Na sjednici održanoj 29. maja 2025. godine, Vlada Crne Gore razmotrila je **Predlog urbanističko-tehničkih uslova za izradu tehničke dokumentacije za izgradnju objekta za proizvodnju električne energije iz obnovljivih resursa – vjetroelektrane**, u skladu sa članom 218c Zakona o planiranju prostora i izgradnji objekata („Službeni list CG“, br. 64/17, 44/18, 63/18, 82/20, 86/22 i 4/23) i članom 2 Pravilnika o bližim kriterijumima za ocjenu zahtjeva za izdavanje urbanističko-tehničkih uslova za izgradnju objekata za proizvodnju električne energije iz obnovljivih izvora sunca i drugih obnovljivih izvora („Službeni list CG“, br. 114/22), a po zahtjevu „Vjetroelektrana – Budva“ d. o. o. Podgorica, koji je dostavilo Ministarstvo prostornog planiranja, urbanizma i državne imovine.

URBANISTIČKO – TEHNIČKI USLOVI

Predmet: Veza sa Vašim dopisom broj: 08-332/24-8698/2 - Realizacija projekta izgradnje vjetroelektrane na lokalitetu Brajići - opštine Budva i Bar

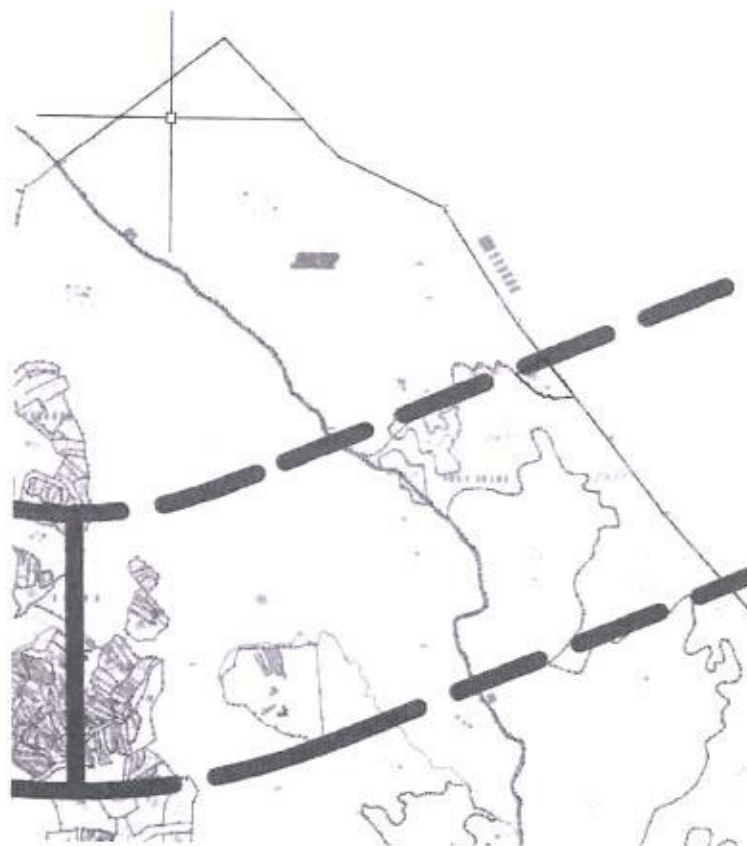
Saglasno navedenom, u nastavku teksta su podaci o položaju pojedinih parcela u odnosu na novopredloženi koridor brze saobraćajnice, na bazi Idejnih rješenja, za koje ćemo predložiti da bude unešen u Prostorni plan Crne Gore.

Parcela br 1785 se nalazi van novopredloženog koridora širine 500 m, koji smo već uputili Ministarstvu prostornog planiranja, urbanizma i državne imovine dopisom PJ/1280.

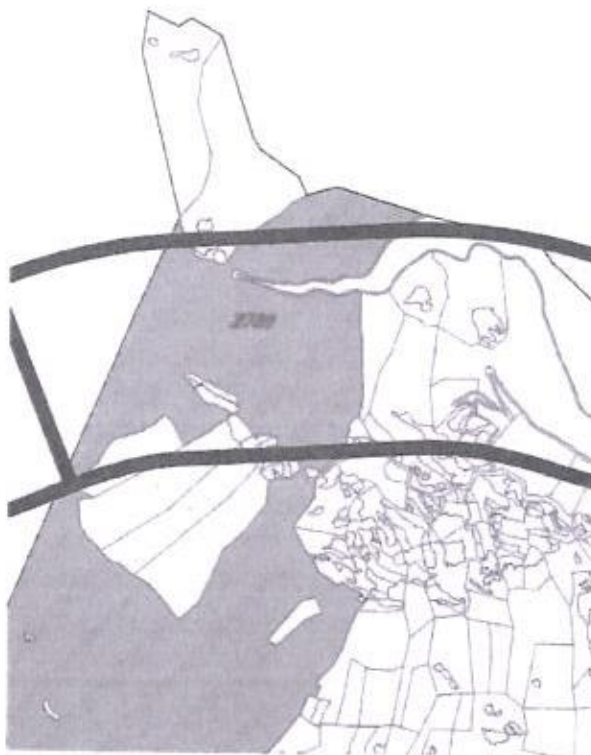
Parcela br 2789 se prostire kroz veći dio KO Utrg (u površini od cca 500ha), i pod uticajem je novopredloženog koridora na sjevernoj strani u relativno maloj površini u odnosu na cjelokupnu parcelu, u iznosu od cca 24 ha.
